Vedr. naboorientering for Højnæsvej 40-44, Matr. 5hd

Højnæsvej 40 – 44, matr. 5 hd Rødovre by, Rødovre

Indsigelse vedr. dispensationsansøgninger vedr. byggeri på Højnæsvej 40-44, 2610 Rødovre.

Fra bilag til naboorientering februar 2021

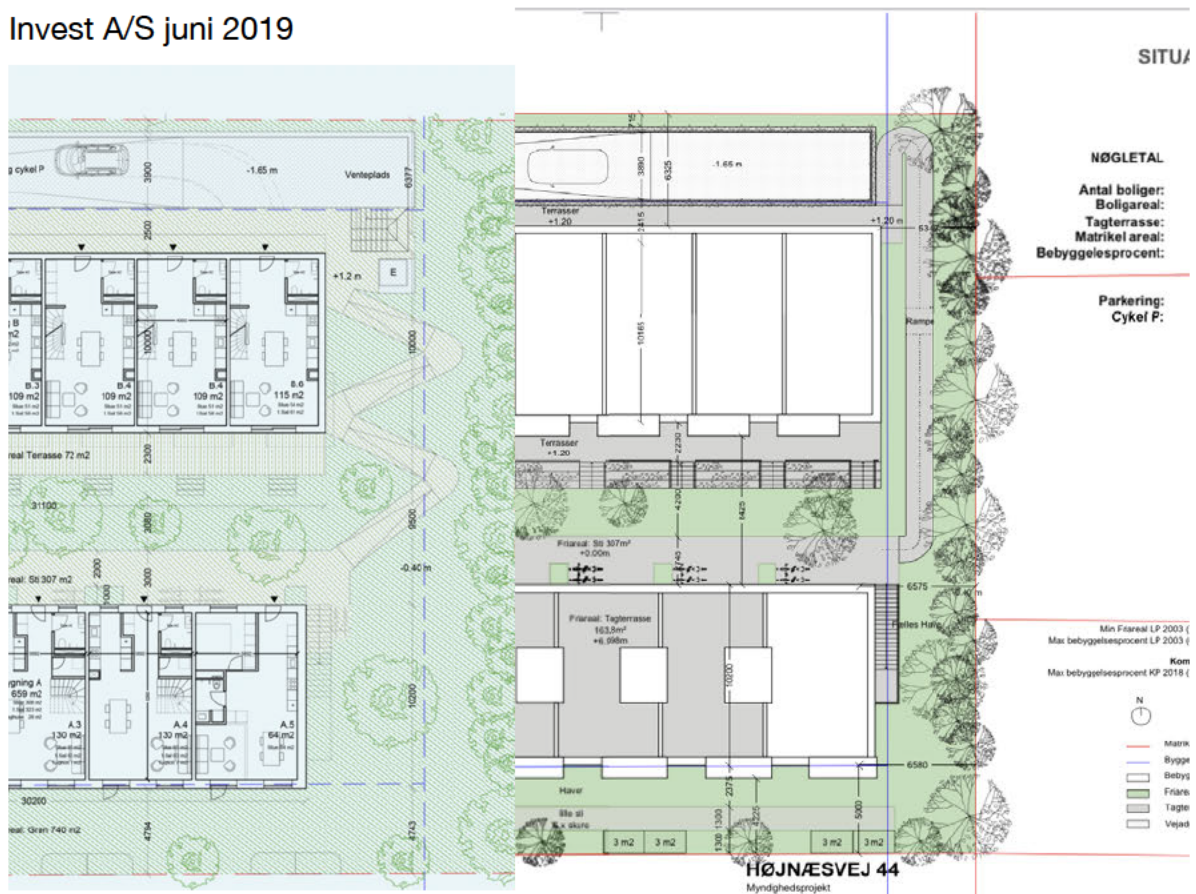
skellet, kan vi da frygte påvirkningen på hele vores klynge af ejerboliger der ligger lavt. I Udbydererklæringen forklarer de opsamling gennem rendeelementer, opsamlingsbede eller bassiner. Men på den nyeste tegning over grunden er det svært at få øje på hvor det skal være, der der langs skel etableres en betonrampe (se nedenfor). Er det blevet uddybet, hvordan de vil sørge for miljøpåvirkninger i form af nedbør?
